Planstand: nach Beteiligung der Öffentlichkeit
Keine Veränderungen gegenüber dem vorherigen Planstand

Fahrradstraßenkonzept
Fahrradstraße Haugen Kamp

Lageplan | Entwurf
 Plan Nr. 6b.1
 Grundlage: Auszug aus der Liegenschaftskarte

Lageplan | Entwurf
Plan Nr. 6b.2
Grundlage: Auszug aus der Liegenschaftskarte

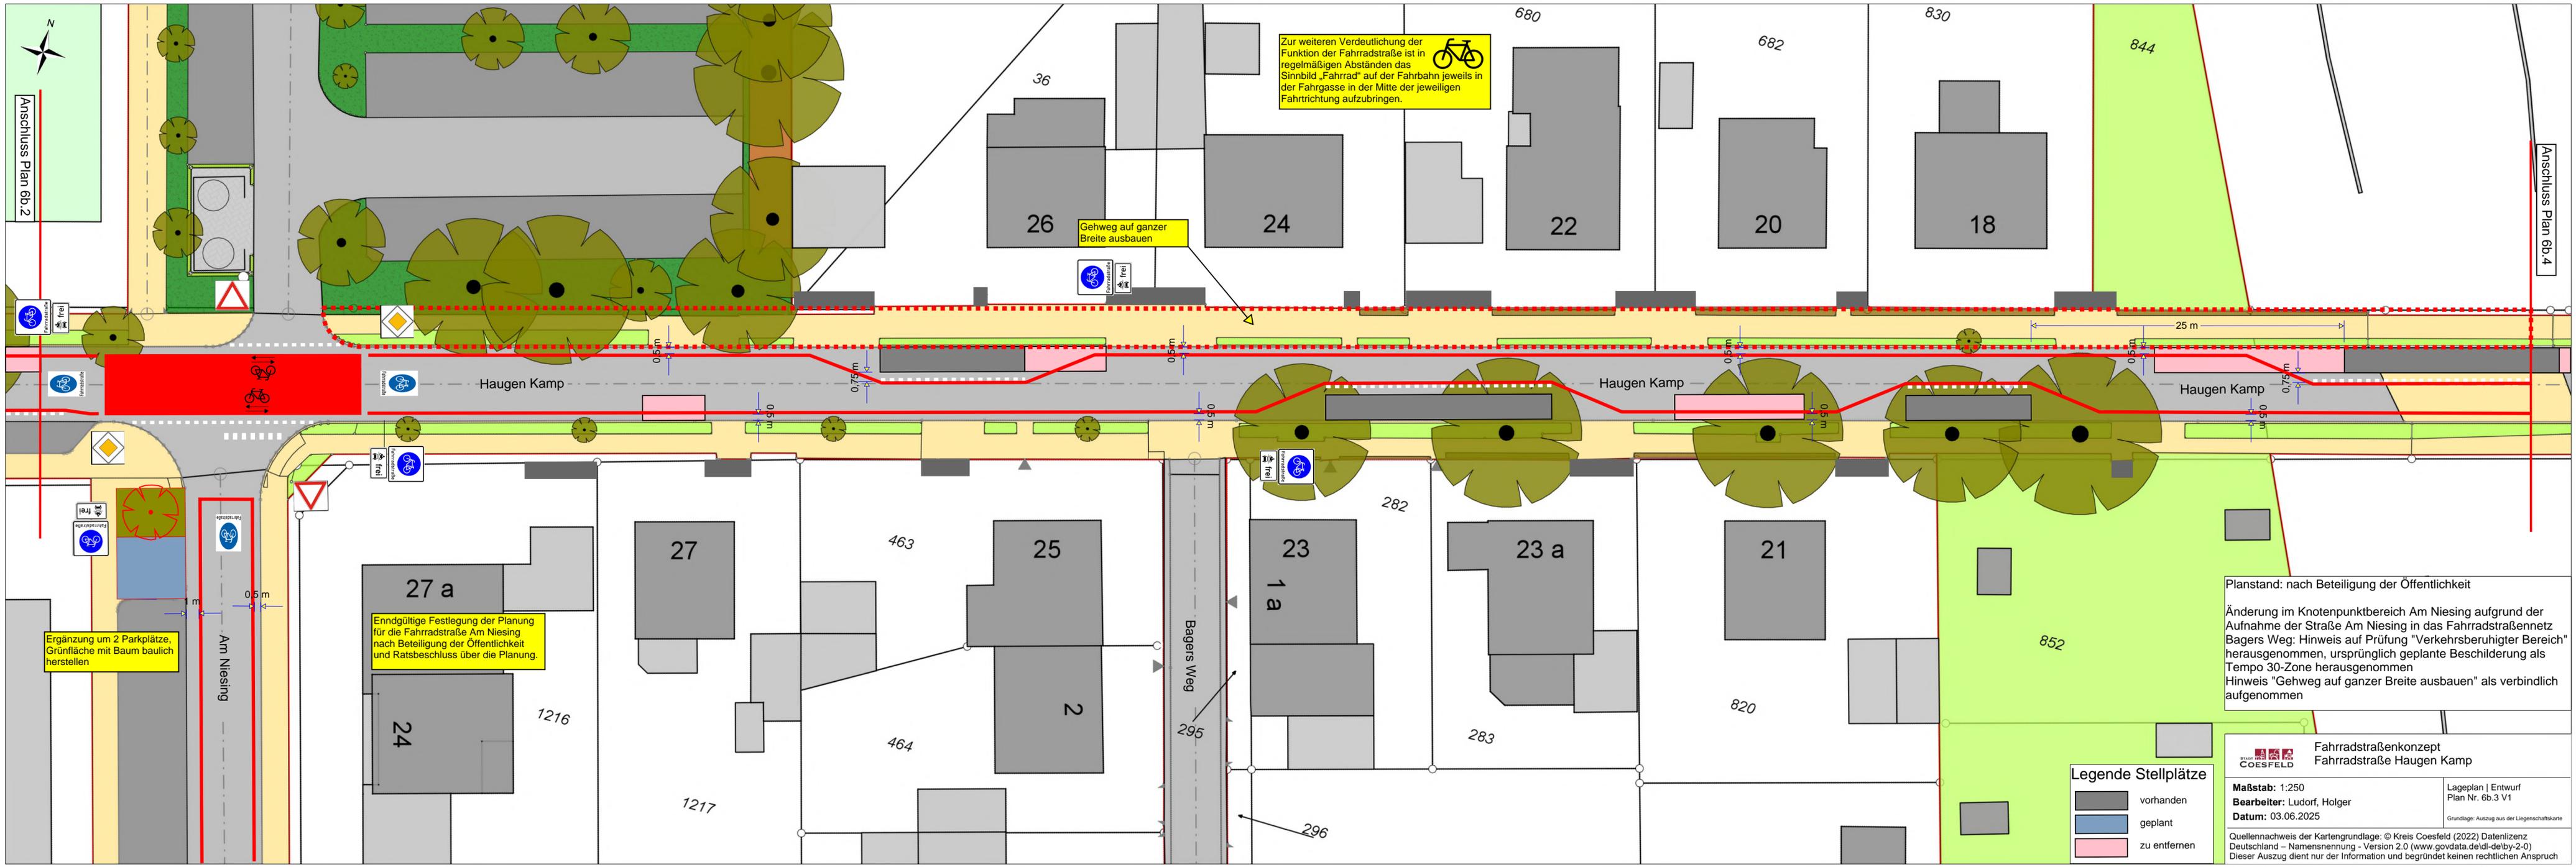
Änderung im Bereich der Senkrechtplätze vor dem Grundstück Haugen Kamp 29

Lageplan | Entwurf
 Plan Nr. 6b.3 V1
Grundlage: Auszug aus der Liegenschaftskarte

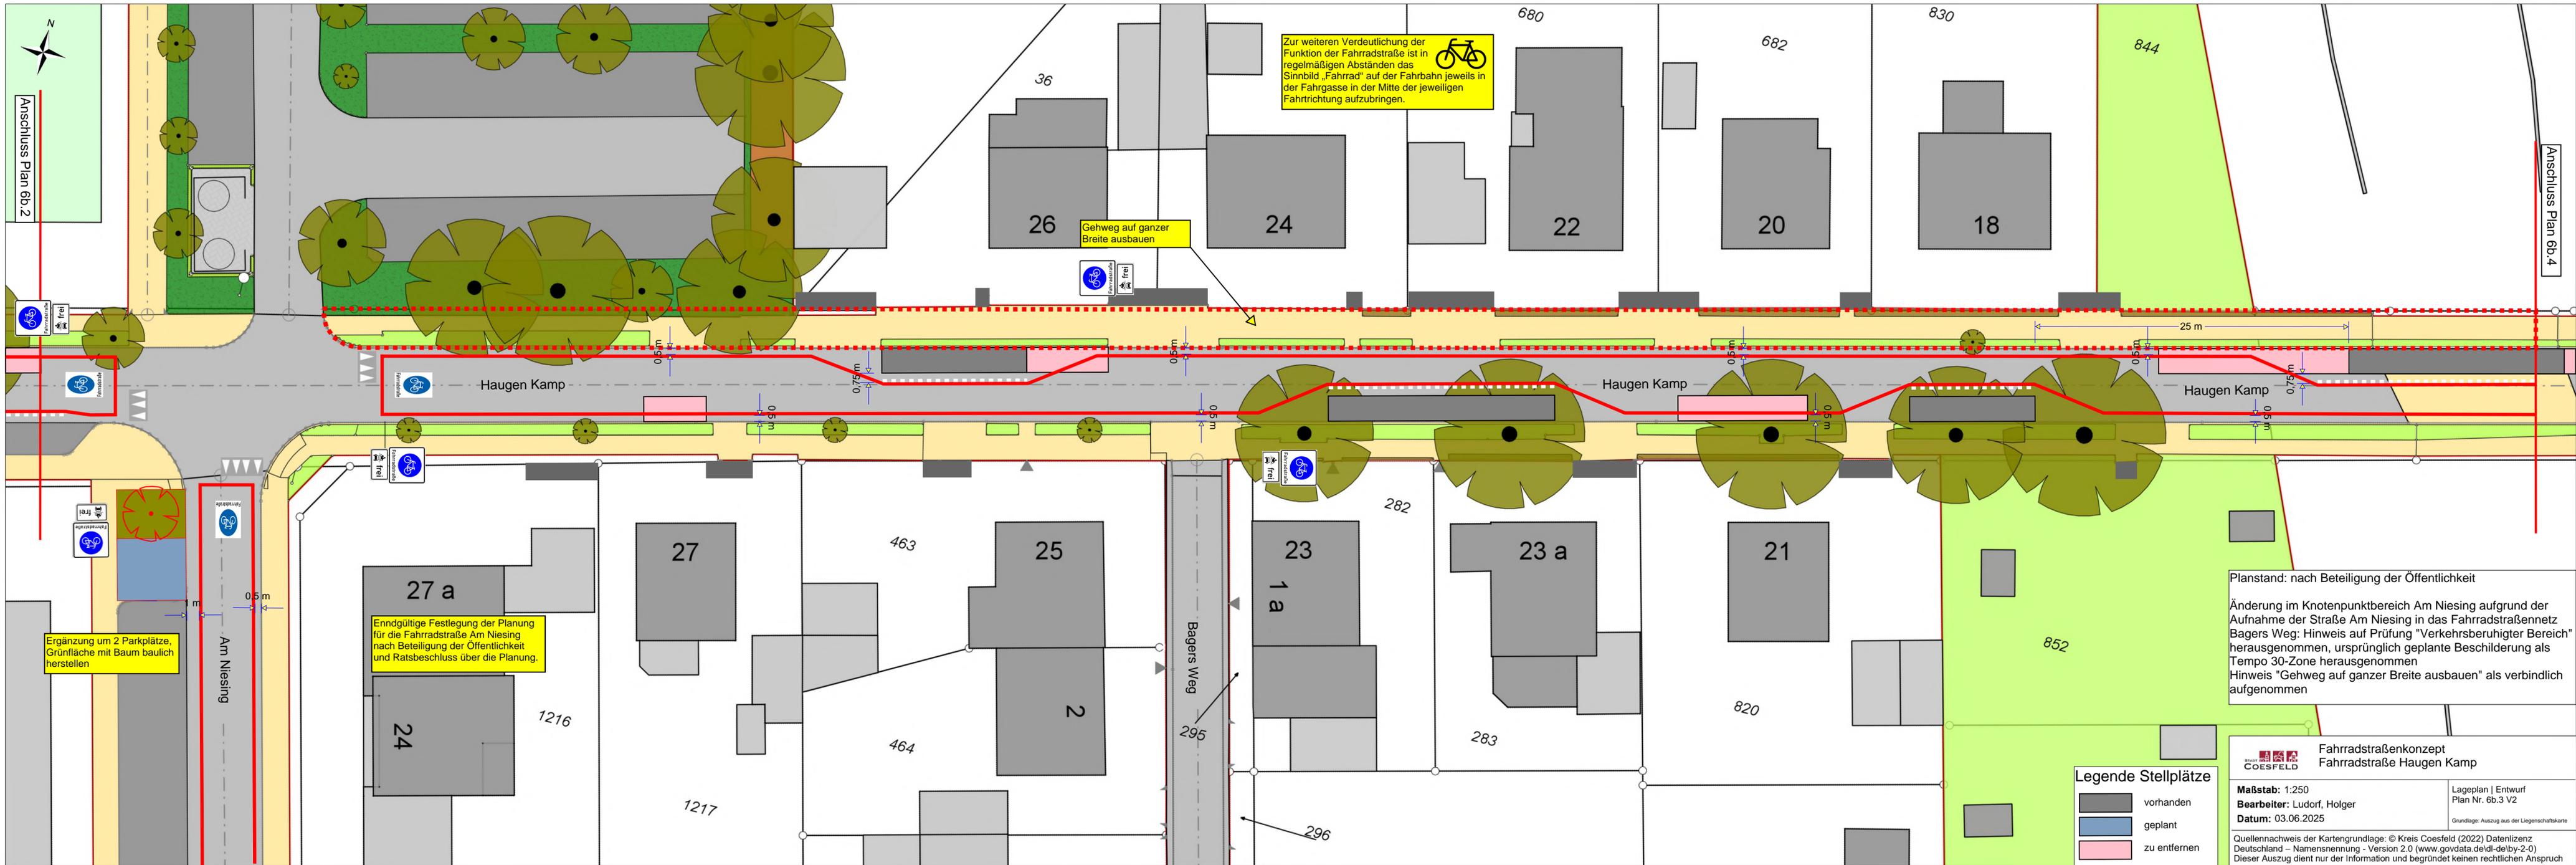
Planstand: nach Beteiligung der Öffentlichkeit
 Änderung im Knotenpunktbereich Am Niesing aufgrund der Aufnahme der Straße Am Niesing in das Fahrradstraßennetz Bagers Weg: Hinweis auf Prüfung "Verkehrsberuhigter Bereich" herausgenommen, ursprünglich geplante Beschilderung als Tempo 30-Zone herausgenommen
 Hinweis "Gehweg auf ganzer Breite ausbauen" als verbindlich aufgenommen

Gehweg auf ganzer Breite ausbauen

Ergänzung um 2 Parkplätze, Grünfläche mit Baum baulich herstellen

Lageplan | Entwurf
 Plan Nr. 6b.3 V2
 Grundlage: Auszug aus der Liegenschaftskarte

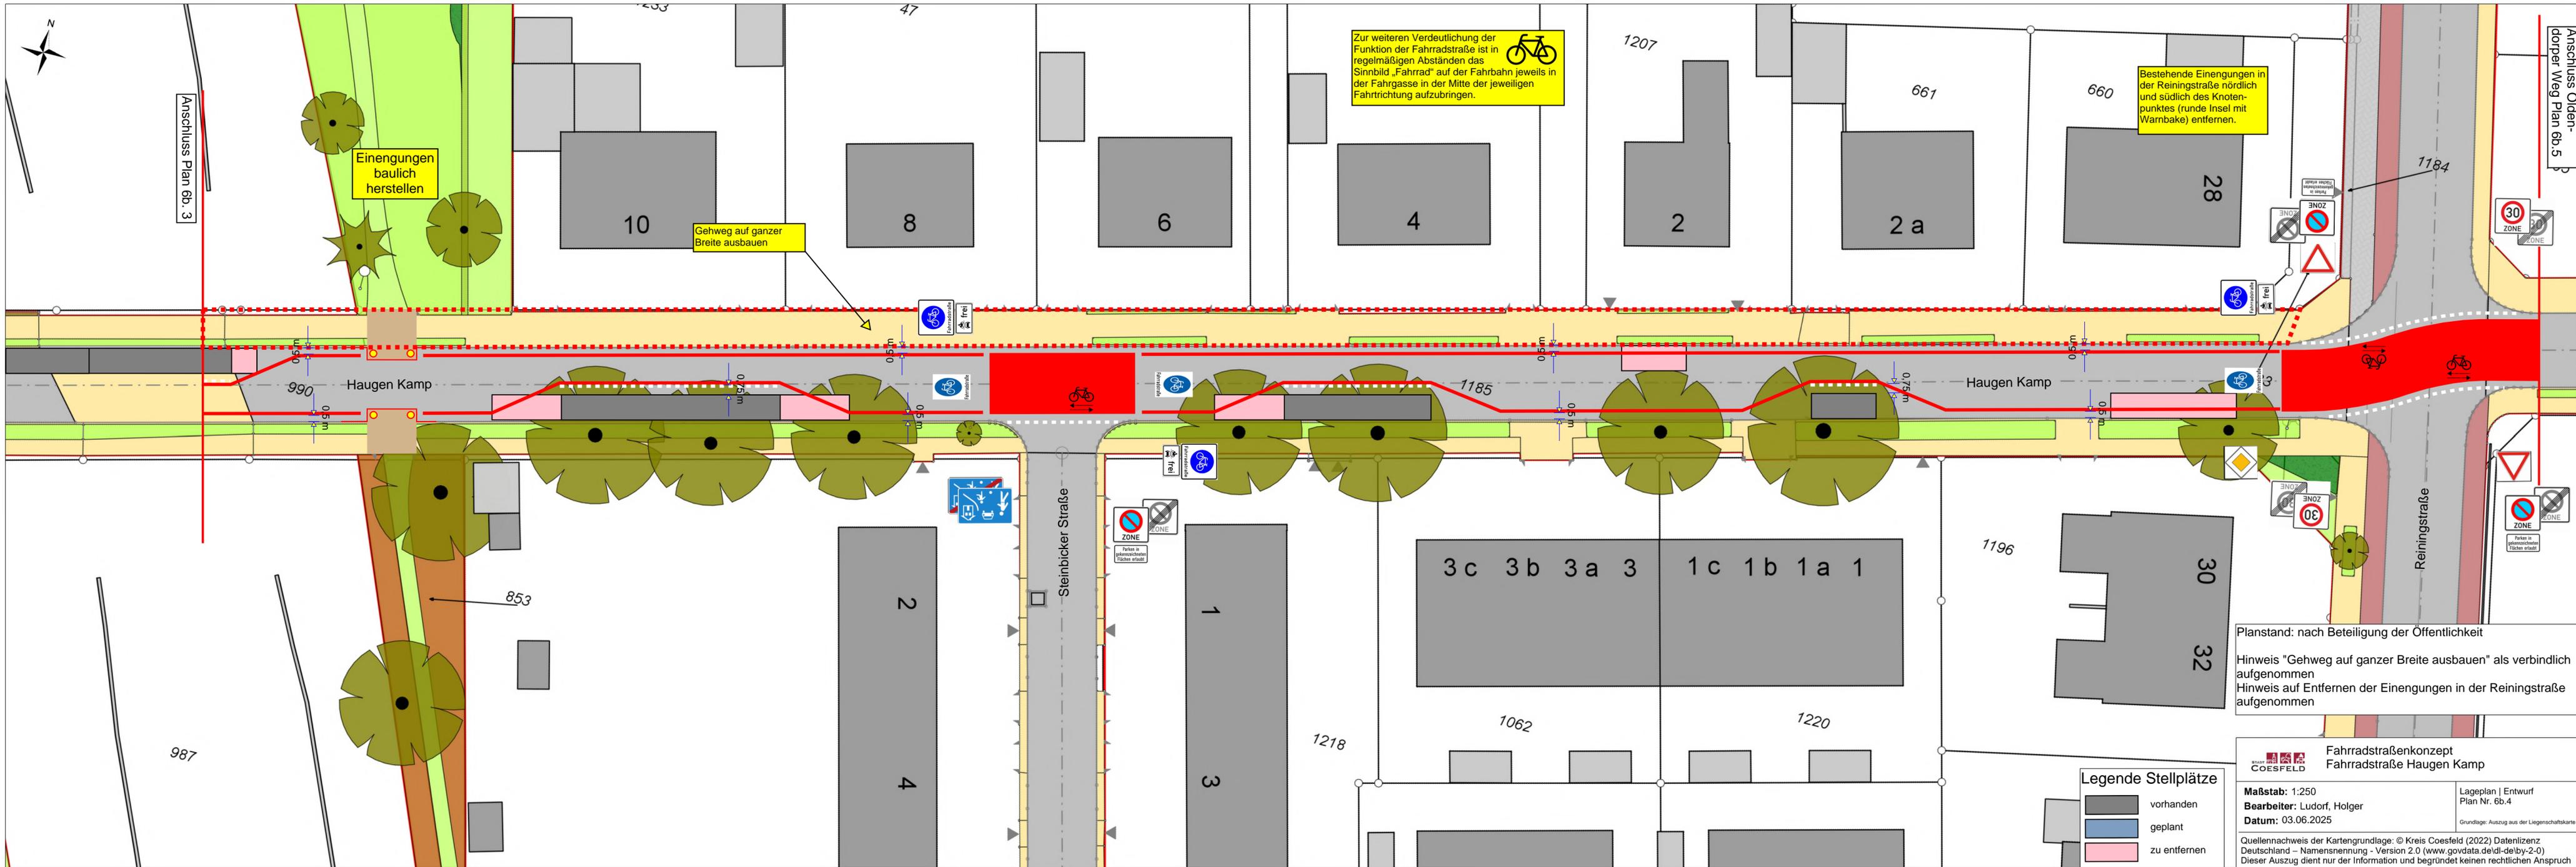
Planstand: nach Beteiligung der Öffentlichkeit
 Änderung im Knotenpunktbereich Am Niesing aufgrund der Aufnahme der Straße Am Niesing in das Fahrradstraßennetz Bagers Weg: Hinweis auf Prüfung "Verkehrsberuhigter Bereich" herausgenommen, ursprünglich geplante Beschilderung als Tempo 30-Zone herausgenommen
 Hinweis "Gehweg auf ganzer Breite ausbauen" als verbindlich aufgenommen

Gehweg auf ganzer Breite ausbauen

Ergänzung um 2 Parkplätze, Grünfläche mit Baum baulich herstellen
